令和元年 11 月市議会 建設水道委員会資料

第 178 号議案 工事の施行協定の一部変更について
市道大橋町赤迫 1 号線道路改良事業に係る立体交差
新設工事（Ⅱ期工事）

1 工事の施行協定の一部変更について

平面図

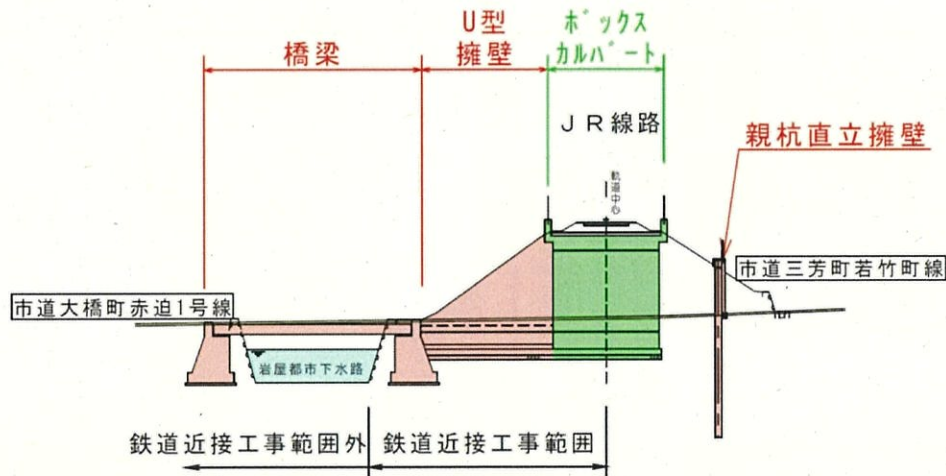
変更①	工事期間の延長に伴う仮橋鋼材のリース料の増加、警察指示による交通整理員の配置増加などによる工事費の増額。
変更②	JR九州との協議に基づき、鉄道近接工事の範囲対象外である国道206号側の橋台1基及び橋梁上部工を長崎市が実施することに伴う協定金額の減額。
